**PRÉFET
DE L'YONNE**

**Direction départementale
des territoires**

Objet : Rapport des modifications apportées à la carte du zonage réglementaire du Plan de prévention des Risques de ruissellement du Chablisien - Maligny

Projet de zonage réglementaire

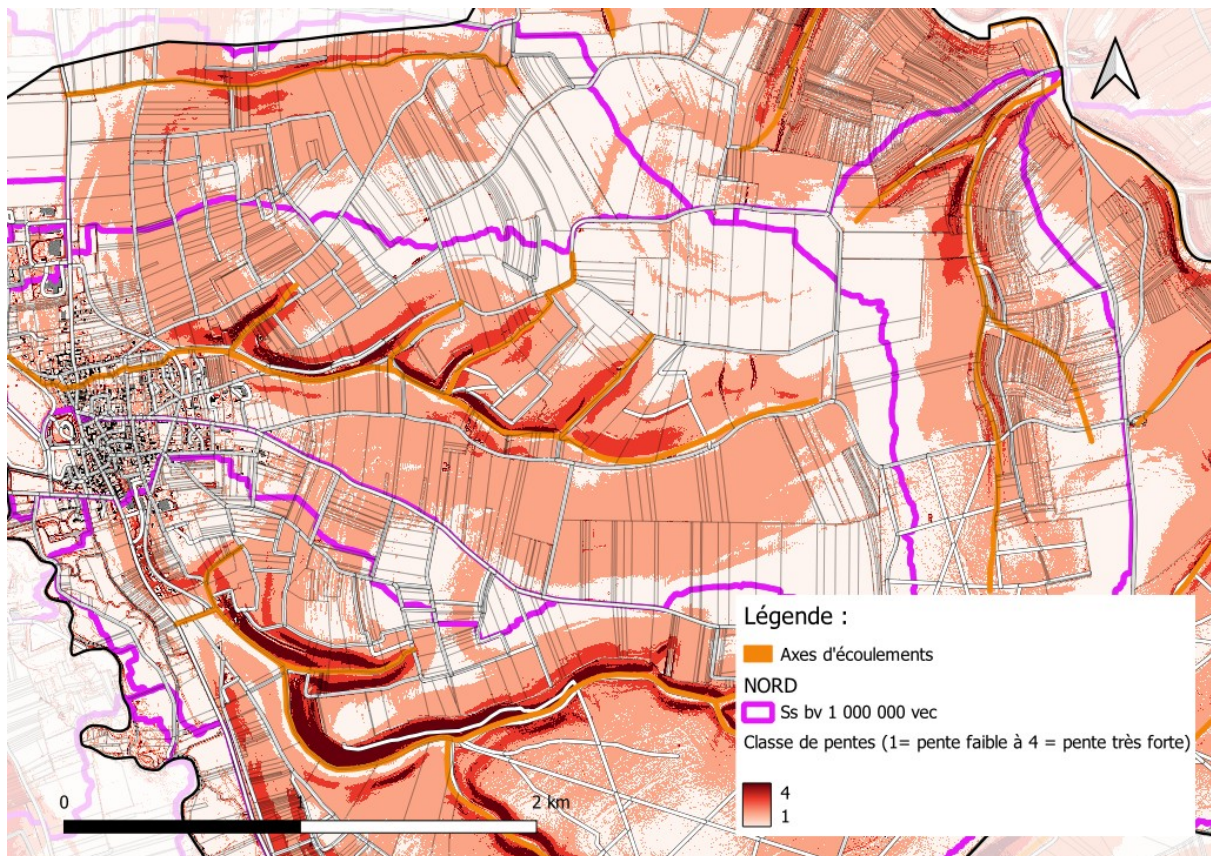
La commune de Maligny trouve que l'amont de la zone verte V3 est surestimé car cette zone est à plat.

À l'aval de cette zone, le ravin des Pierrettes, deux niveaux d'aléa sont présents. La commune trouve qu'une homogénéisation du niveau de risque devrait être réalisée.

De plus, la commune estime que le versant des Garennes, classé en zone verte V2, devrait être une zone verte V1.

Au vu de la topographie, il semblerait que l'amont du sous bassin versant des Pierrettes soit à plat, composé de cultures et de vignes. Ainsi, il convient de réduire son niveau de risque à une zone verte V2.

En ce qui concerne l'aval de ce sous-bassin versant, on relève la présence de pentes fortes, mais également de cultures, ainsi il convient de le reclasser en zone verte V2.

Pour le versant des Garennes, classé en zone verte V2, on relève la présence de pentes moyennes, avec de la culture en occupation du sol, ainsi que le cœur du village en enjeu fort à l'aval. Au vu des éléments avancés, il semble donc pertinent de conserver le niveau de zonage actuel.

Proposition de la commune de Maligny

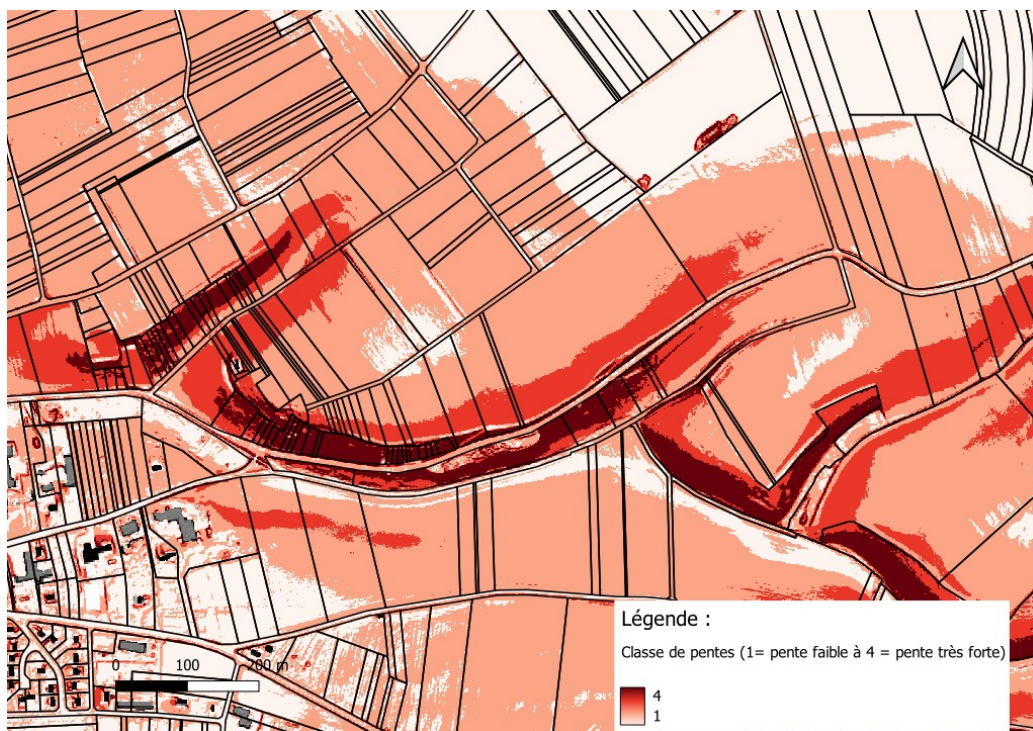
La commune de Maligny souhaite qu'une partie de la zone verte V3 du ravin des Fays soit déclassée car ne présentant peu ou pas de dénivellation.

Au vu de la topographie de la zone concernée par la demande (pentes moyennes à très fortes), avec pour occupation du sol des vignes, avec des enjeux à l'aval tels que des habitations, il semble cohérent de garder cette zone classée en zone verte V3.

Cependant, une partie de la zone se trouve en pente faible. Ainsi, il semble plus adapté de reclasser cette zone en zone verte V2.

Projet de zonage réglementaire

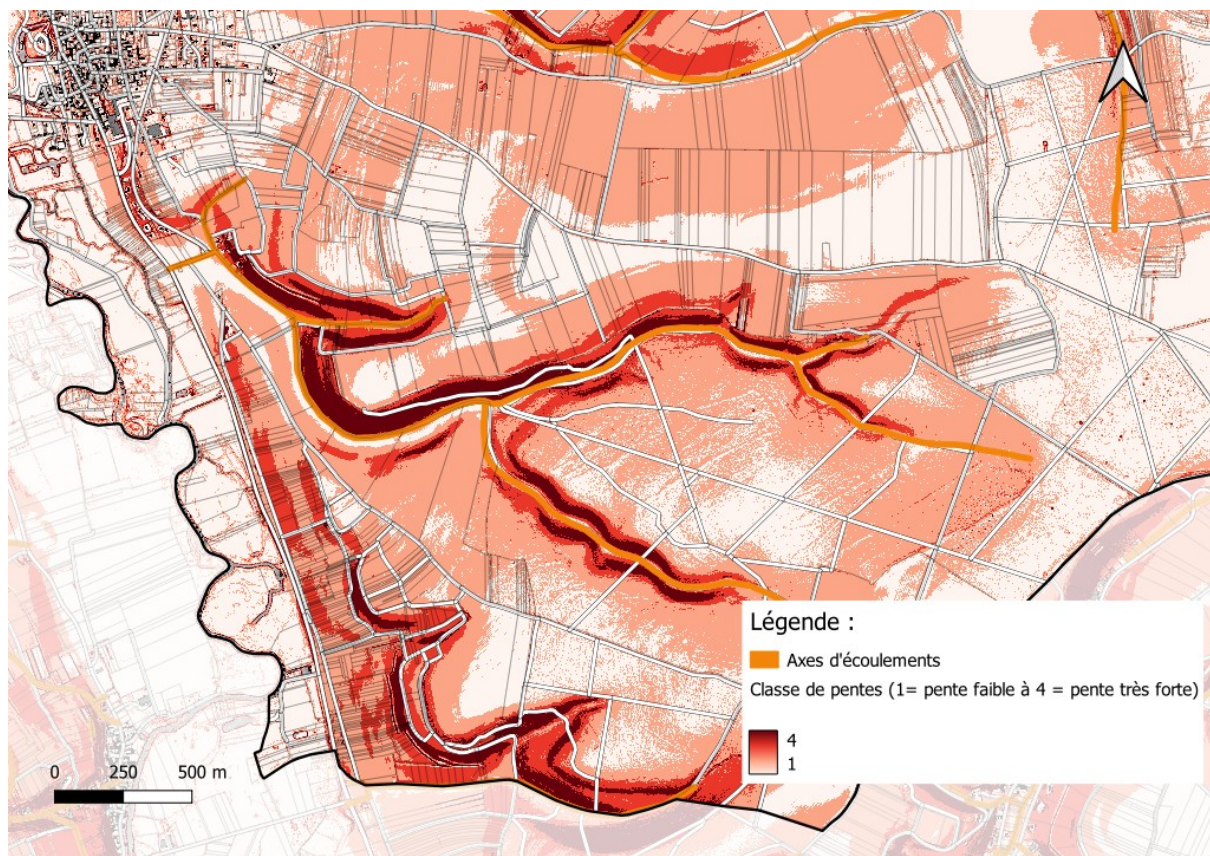
La commune de Maligny trouve que l'étendue du zonage V3 est surestimé et qu'il devrait être réduit.

La DDT précise qu'au vu de la présence de pentes moyennes à très fortes, ainsi que l'occupation du sol mêlant cultures et vignes, il semble cohérent de conserver le niveau de zonage V3.

Cependant, deux petites parties se trouvent en pentes faibles, il convient de réduire le niveau de zonage de ces zones, en vert V2.

Proposition de la commune de Maligny

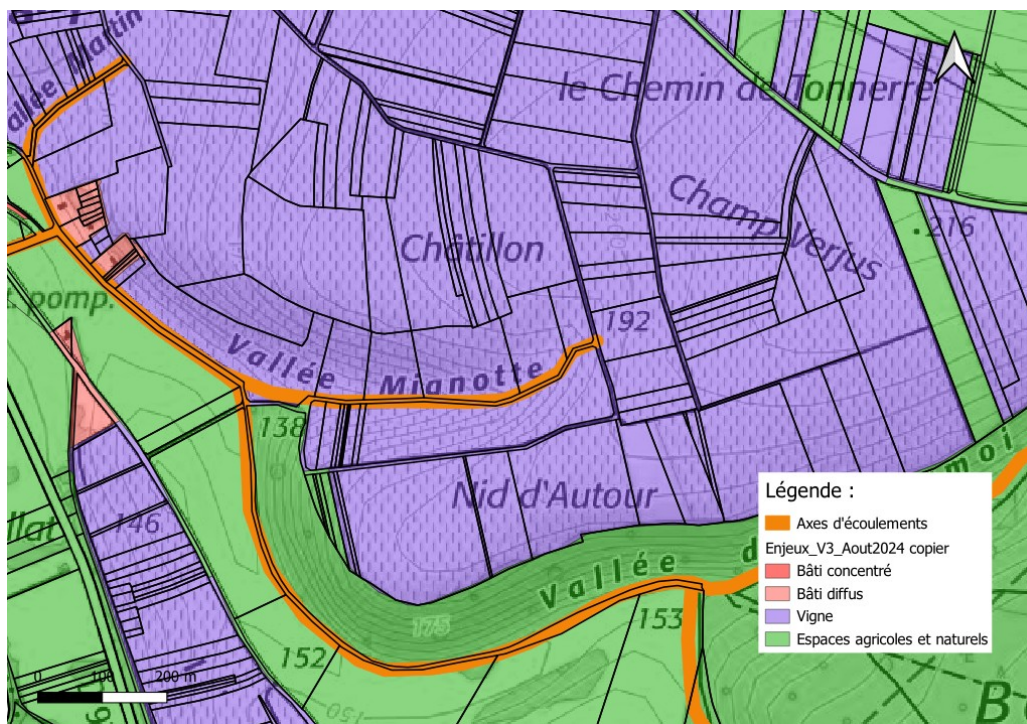
La commune de Maligny souhaite qu'une partie de la zone verte V3 de la vallée de Mignotte soit déclassée car ne présentant peu ou pas de dénivellation.

Au vu de la topographie de la zone concernée par la demande (pentes moyennes à très fortes), avec pour occupation du sol des vignes, avec des enjeux à l'aval tels que des bâtiments, il semble cohérent de garder cette zone classée en zone verte V3. Cependant, une partie de la zone se trouve en pente faible. Ainsi, il semble plus adapté de reclasser cette zone en zone verte V2.
